锡地铁函〔2023〕73号

## 关于长江路与龙山路交叉口东南侧地块 出让地铁保护意见的函

附件：长江路与龙山路交叉口东南侧地块与地铁位置关系平面图

无锡地铁集团有限公司  
 附图名称：长江路与龙山路交叉口东南侧地块与轨道交通关系图

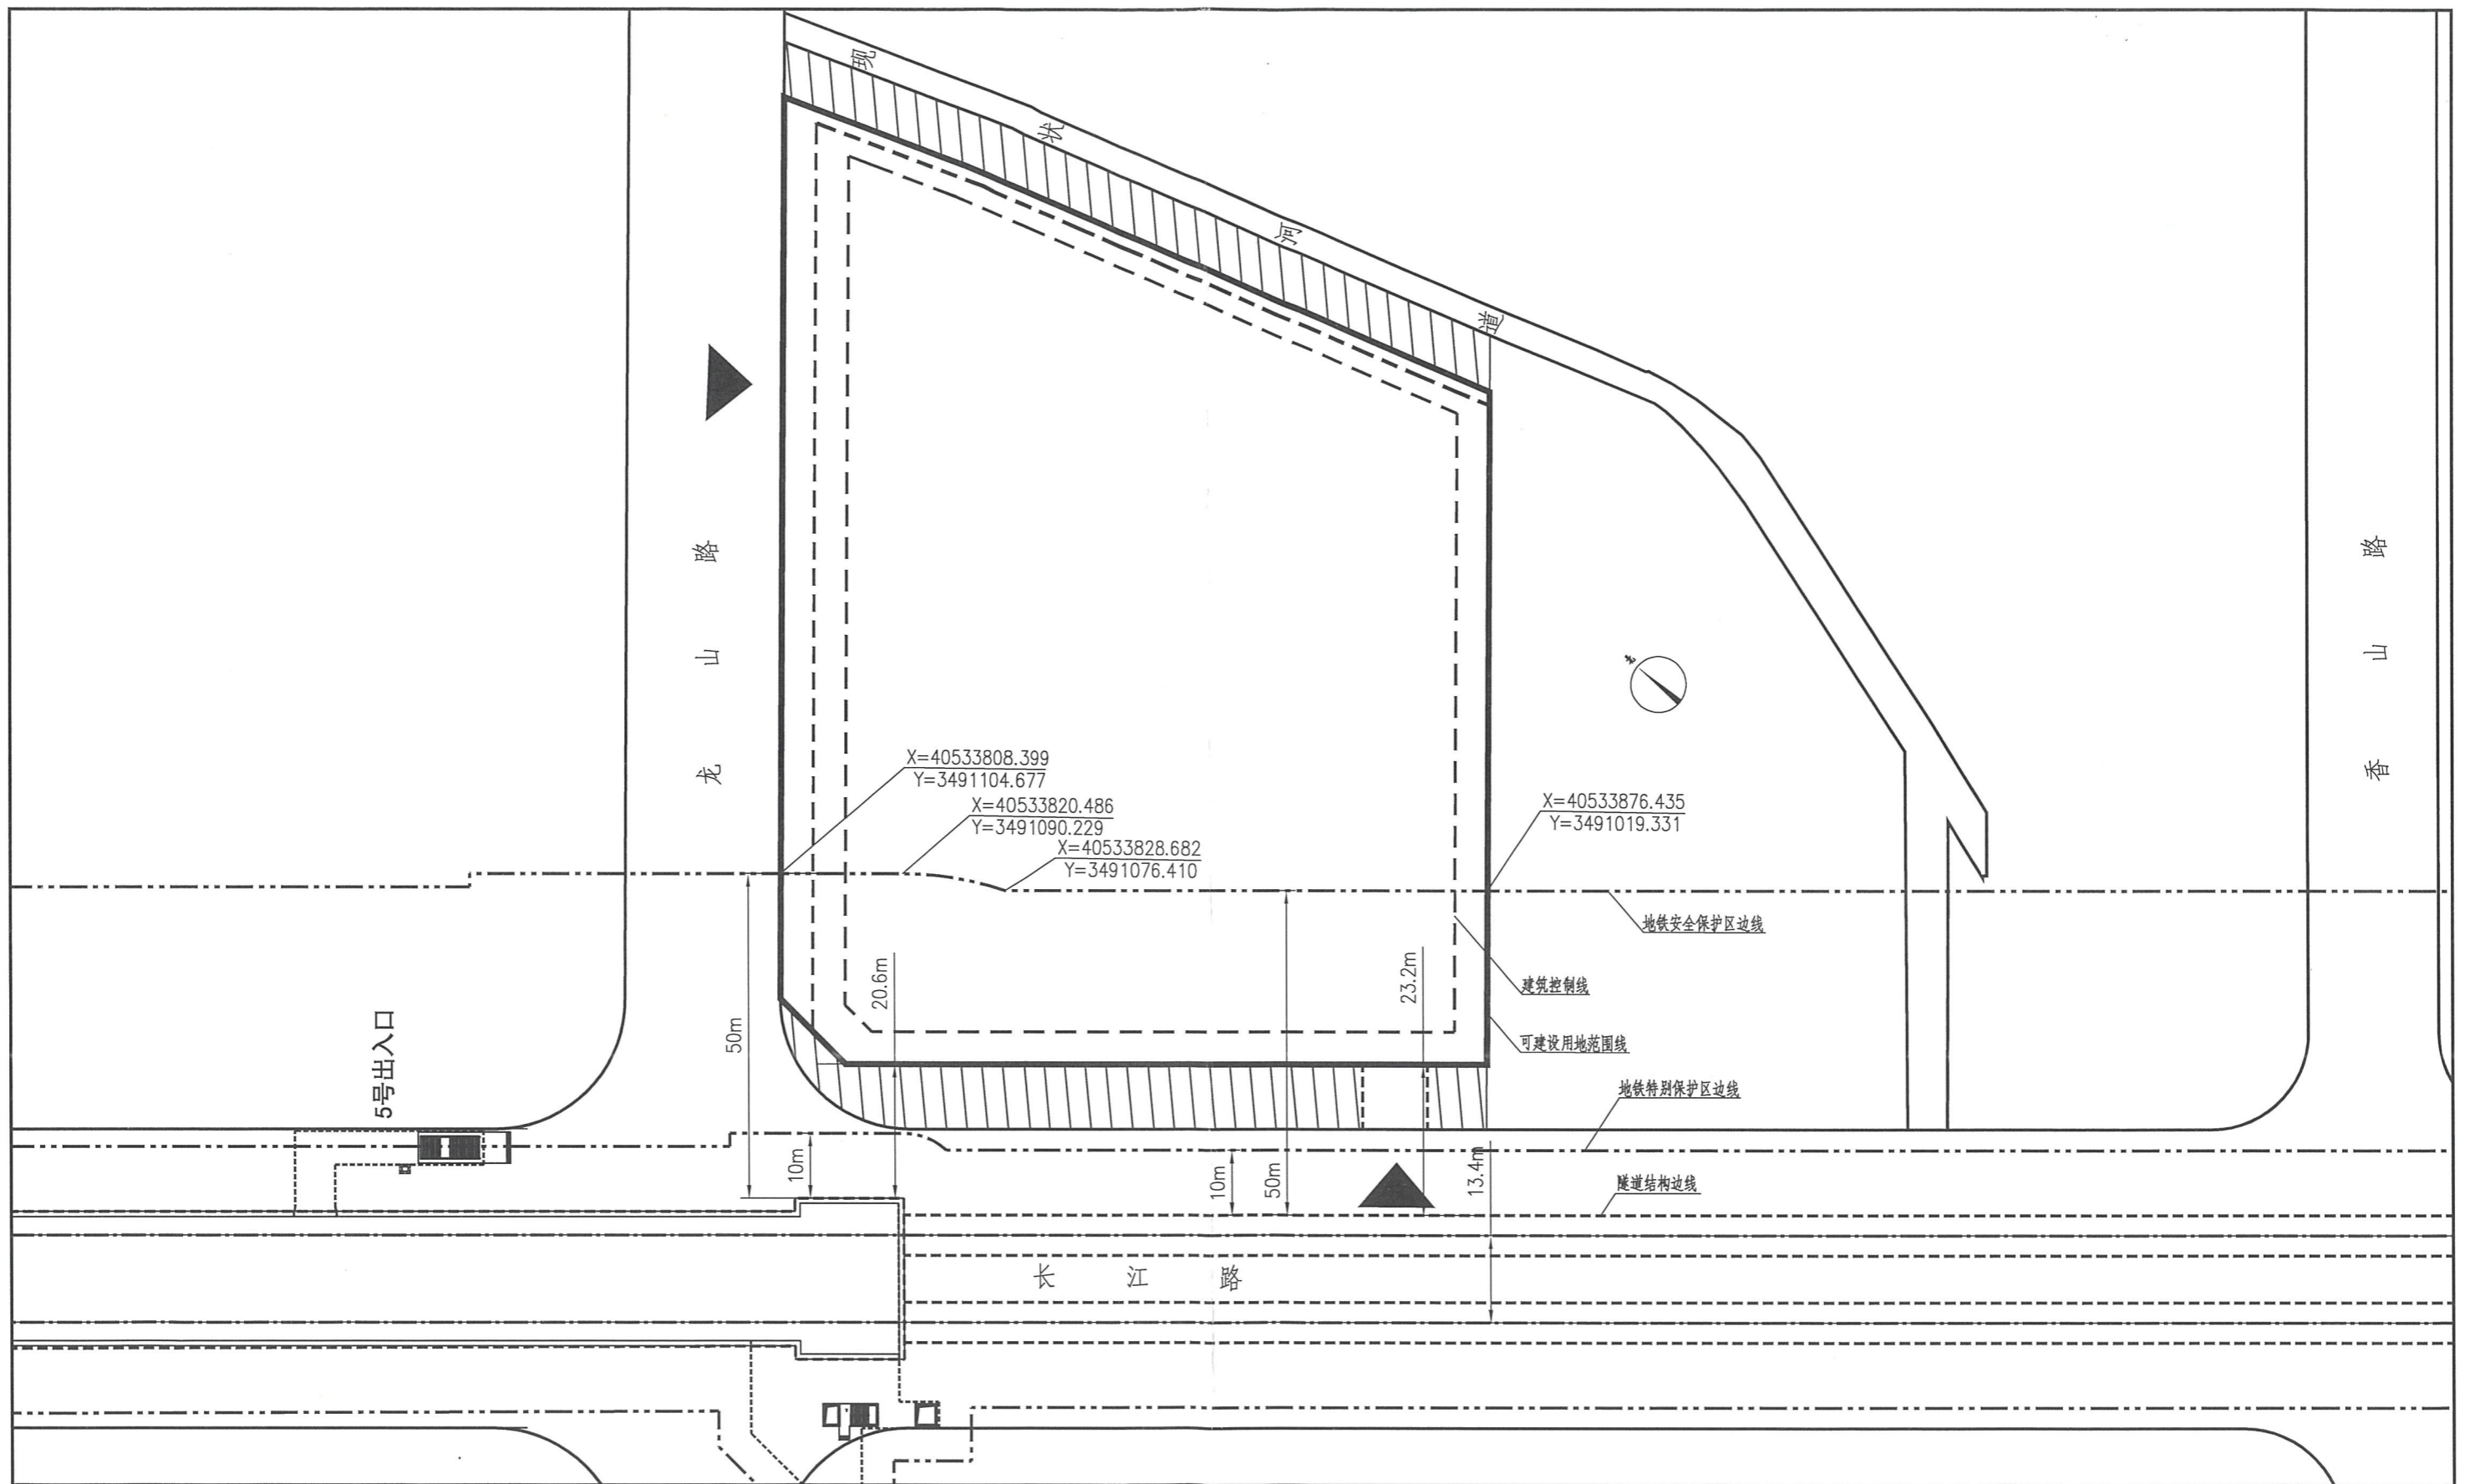
长江路与龙山路交叉口东南侧地块（以下简称该地块）位于地铁线路的安全保护区内。

根据《无锡市轨道交通条例》关于安全保护区的管理规定，地块开发建设单位应当事先书面征求地铁集团的意见；地块内实施方案（包括围墙、出入口、管线等附属设施）与轨道交通设施之间应满足结构安全退距、消防、环评等技术要求；地块开发建设单位应当分析、论证施工活动对地铁设施的影响，制定地铁设施安全保护方案，并经地铁集团同意后，按照方案进行施工。
